## 泊発電所3号炉

### 地盤(敷地の地質・地質構造)に関するコメント回答

(補足説明資料)

令和3年6月2日  
北海道電力株式会社

C-3-b 火山ガラス及び重鉱物分析結果

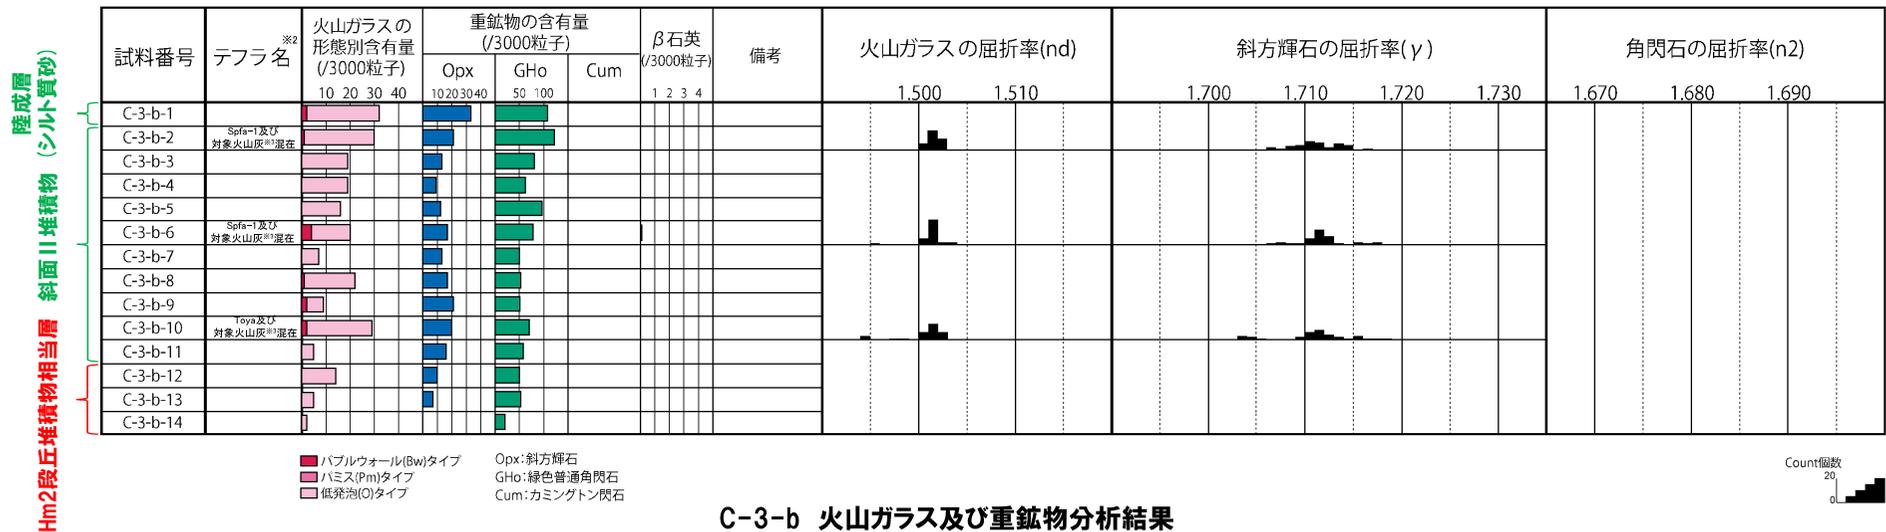
- ※2 従来、テフラ名には、“Spfa-1及び対象火山灰が混在”又は“Toya及び対象火山灰が混在”している試料に対し、当該測線共通の記載として「Spfa-1, Toya, 対象火山灰混在」としていたが、今回、共通の記載を取り止め、各試料に混在するテフラ名を明記することとした。
- ※3 岩内平野南方に位置する老古美周辺において確認されるニセコ火山噴出物(火砕流堆積物)に対比される火山灰を「対象火山灰」と呼称している。模式地において、本火砕流堆積物から、フィッシュトラック法年代測定値0.19±0.02Maを得ている。

C-3-c 火山ガラス及び重鉱物分析結果

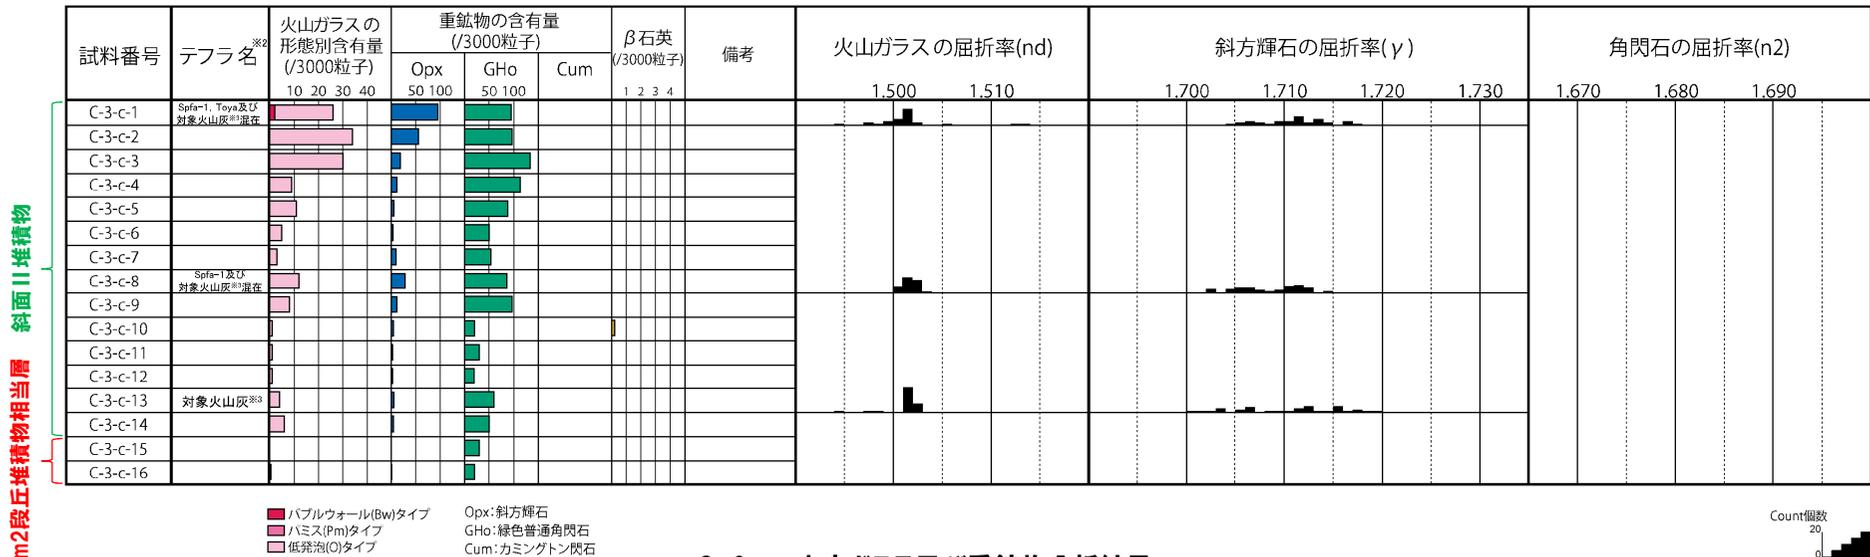
- ※2 従来、テフラ名には、“Spfa-1及び対象火山灰が混在”又は“Spfa-1, Toya及び対象火山灰が混在”している試料に対し、当該測線共通の記載として「Spfa-1, Toya, 対象火山灰混在」としていたが、今回、共通の記載を取り止め、各試料に混在するテフラ名を明記することとした。
- ※3 岩内平野南方に位置する老古美周辺において確認されるニセコ火山噴出物(火砕流堆積物)に対比される火山灰を「対象火山灰」と呼称している。模式地において、本火砕流堆積物から、フィッシュトラック法年代測定値 0.19±0.02Maを得ている。
